Mazowieckie Centrum Leczenia Chorób Płuc i Gruźlicy

MCLChPiG –Gr.IVA/ 14 /PN/2016

Dotyczy : przetargu nieograniczonego na: Modernizację – przebudowę budynku Pawilonu Głównego MCLChPiG w Otwocku w celu poprawy standardu leczenia gruźlicy – etap II Nr Sprawy 14/PN/16

Fragment lewej strony rysunku „PW-GM1-01.pdf”

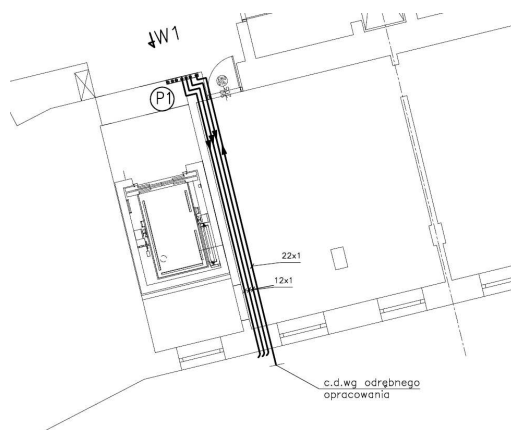
4. Prosimy o potwierdzenie, że jak we wskazanym poniżej fragmencie rysunku „PW-GM1-01.pdf” należy się wpiąć do istniejącej instalacji tlenu. W przeciwnym razie prosimy o przekazanie „odrębnego opracowania” do wyceny, o którym mowa na rysunku,.

Odpowiedź Zamawiającego : Tak, Zamawiający potwierdza, że należy się wpiąć do istniejącej instalacji tlenu
